**Emne:** SV: § 19 Ansøgning om anvendelse af slagger og knust asfalt under cykelstier

Jeg fremsender hermed en § 19 Ansøgning om anvendelse af slagger og knust asfalt under cykelstier ved Vedby Vesterskovvej. Hvis der er uklarheder, kan vi evt. snakke om det ved mødet i morgen.

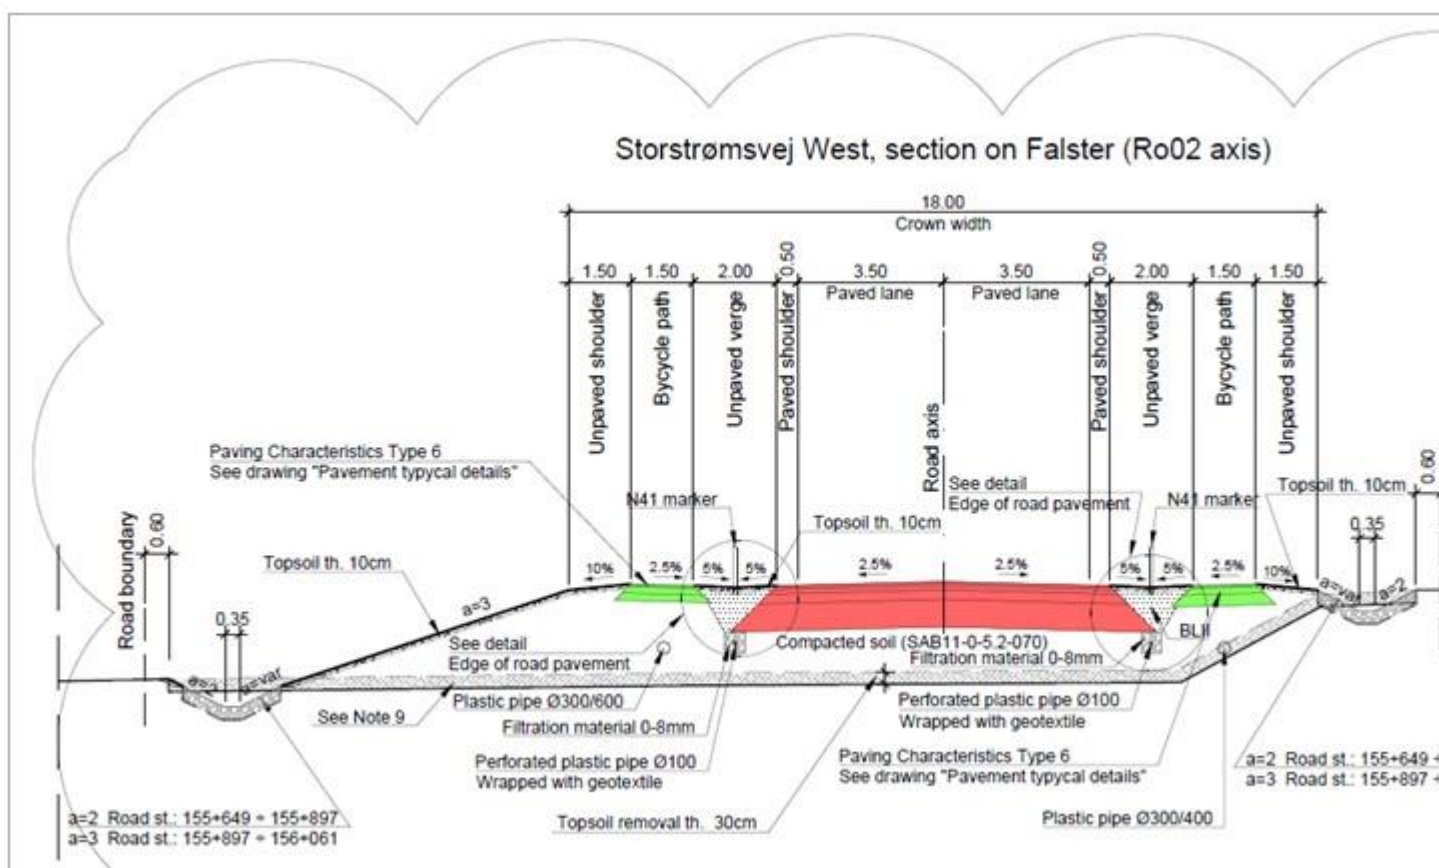
Jeg er enig i at en rabatbredde på 2m sikrer slaggerne imod køretøjer, så flueben ved den. Jeg skal til gengæld lige forstå hvad du mener når du skriver 'inden for OSD området, med skuldre med fast belægning'. Betyder det at i lægger asfalt ud over skulderne, og vil det ikke betyde at den vil gå i stykker over tid?

Som vist nedenfor, udføres tværsnittet med en 2 m bred ubefæstet rabat mellem cykelsti og kørebane, som effektivt modvirker at køretøjer kører ind på cykelstien:

Bemærk, at cykelstibelægningen kan er vist principielt og hverken med skuldre eller materialer.

Jeg ønsker derudover en dialog omkring hvordan vi sikrer slaggerne imod tunge køretøjer der trækker ud i rabatten. Hvor bred er rabatten mod vejen, og er det f.eks. muligt at overdække slaggerne med geotekstil eller andet?

Metoden er stadig at erstatte det yderste lag under skuldrene med stabilgrus, således at slaggeren er dækket af asfalt og det yderste asfalt er understøttet af stabilgrus.
